# Shearwater Teric

## Uwagi dotyczące wydania oprogramowania sprzętowego

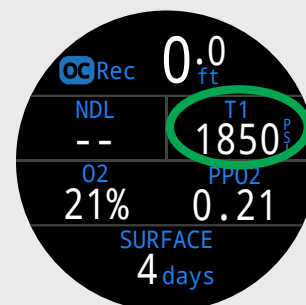
W układzie OC Rec Standard lokalizację TTS (prawa górna część) można zastąpić alternatywnymi wyświetlaczami.
